## 107No09-05

提案五：臺灣瑞肯物流股份有限公司於新市區新品段 86 地號，擬申請廠房新建工程之建造執照，是否免設置建築物無障礙？詳如說明，提請討論。(提案人：臺南市建築師公會)

全區配置圖 S: 1/300

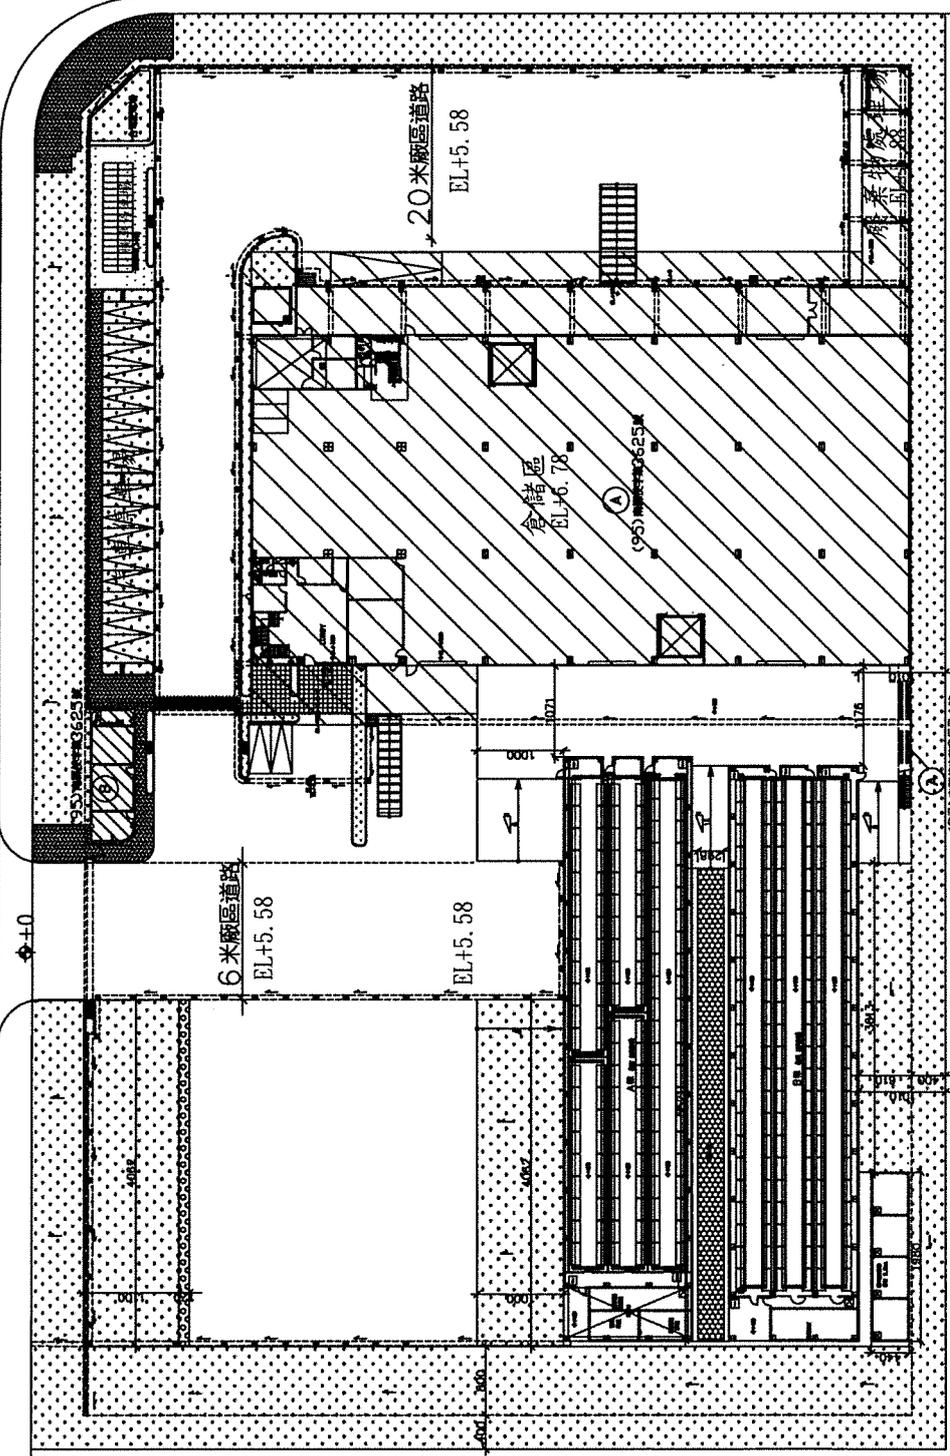
說明：一、本案基地內原有建築物已領有(95)南縣使字第 3625 號及(97)南縣使字第 02574 號等使用執照在案，現擬再申請新建兩棟建築物，其申請使用類組為 I 類危險物品類之工作場所。本案係屬危險廠庫，應依照公共危險物品及可燃性高壓氣體設置標準暨安全管理辦法檢討相關防護設施。

二、本案之建築物無障礙是否應檢討設置？提請討論。

三、本案相關設計圖說(詳本提案附件)。

本案建築物申請使用用途特殊，依建築技術規則建築設計施工編第 167 條第 3 項規定，除應設置無障礙停車位外，准予免設置其他建築物無障礙設施。

決議：本案個案依臺南市建築師公會意見辦理。
